改善箇所説明図②

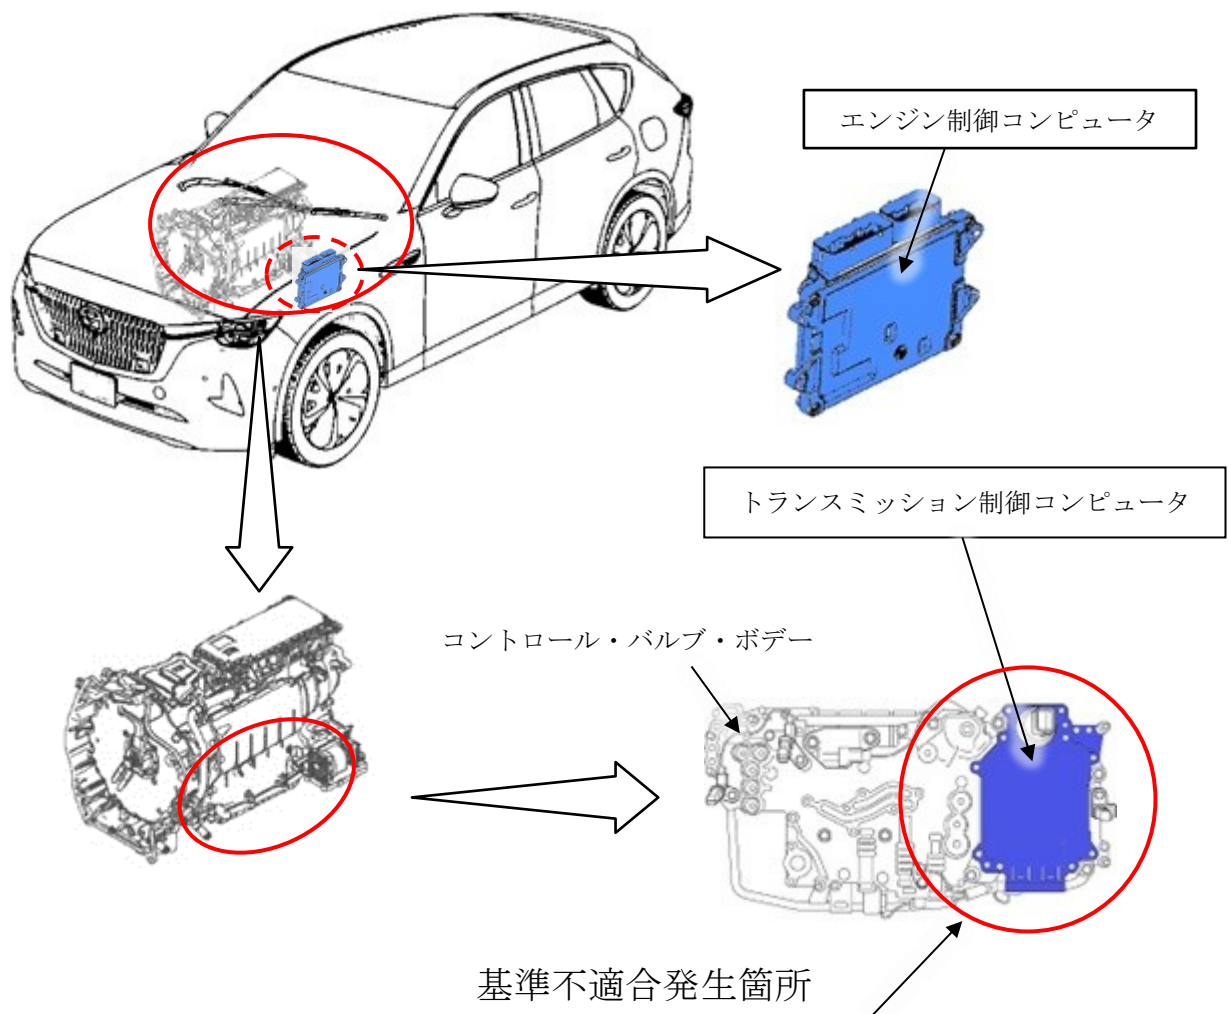
マイルドハイブリッド車のトランスミッション制御コンピュータにおいて、クラッチ制御が不適切なため、エンジンを停止してモータによるEV走行へ切り替わった直後に、停止したエンジンが再始動する際、モータとエンジンを繋ぐクラッチの締結タイミングがずれることがある。そのため、エンジン回転が上昇せず、再始動できないおそれがある。

全車両、トランスミッション制御コンピュータとエンジン制御コンピュータの制御プログラムを対策プログラムに修正し、トランスミッションの初期学習を実施する。
